質問1 球磨川河川整備計画において、 なぜ瀬戸石ダムの記事がないのか

八代市在住 南 由穂美

水位標高グラフ

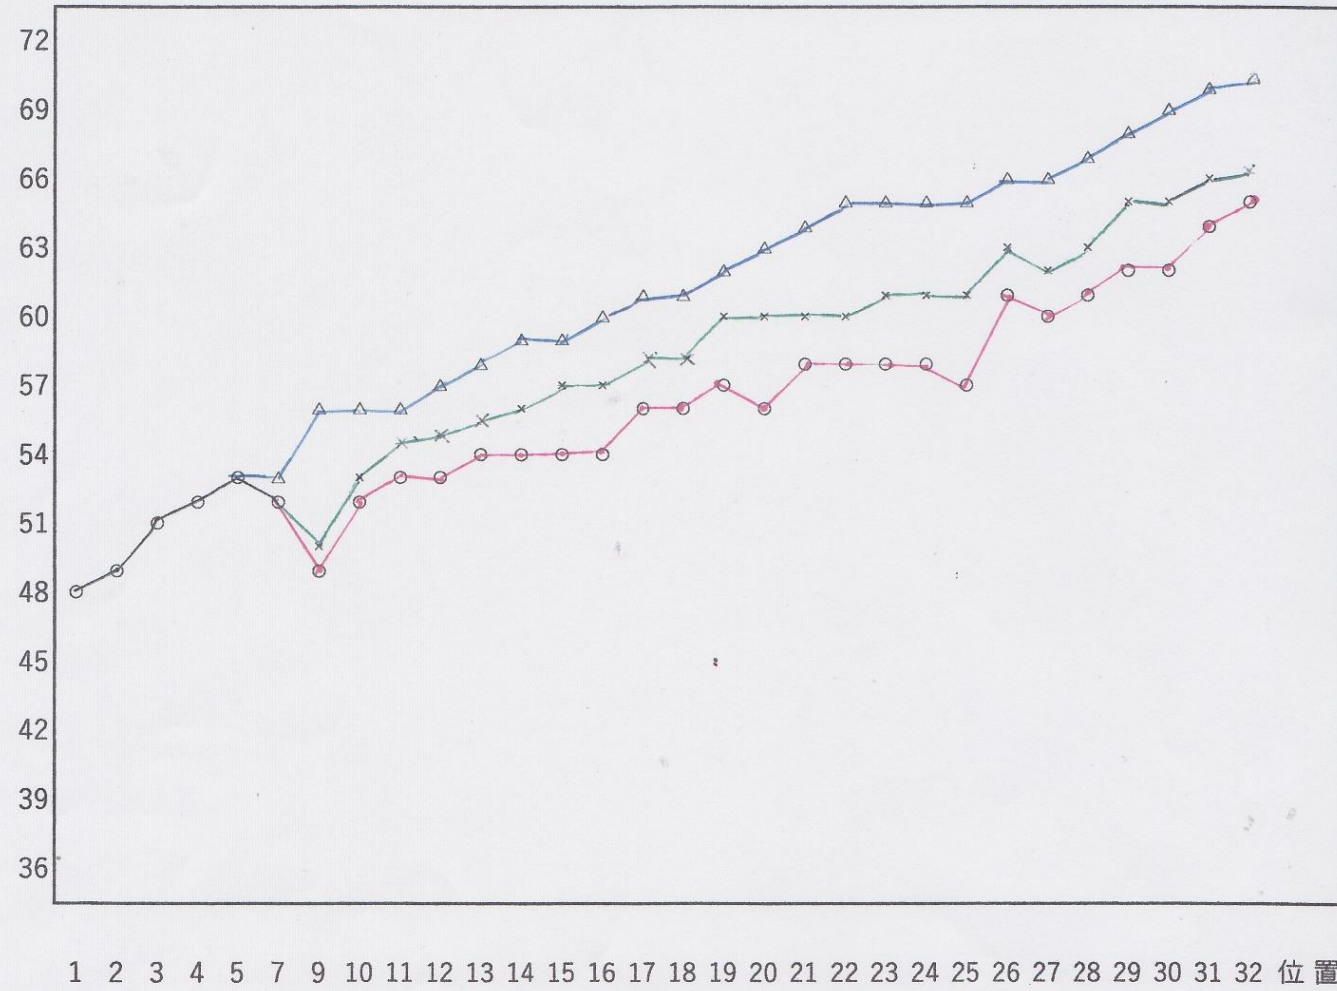
治水協議会及び学識者懇談会でも瀬戸石ダムについて
触れられていない 単語さえ出てこない

令和2年洪水において、瀬戸石ダムがなければ
洪水位を6.0m低下させることができた
犠牲者を出さず、浸水被害を軽減できた
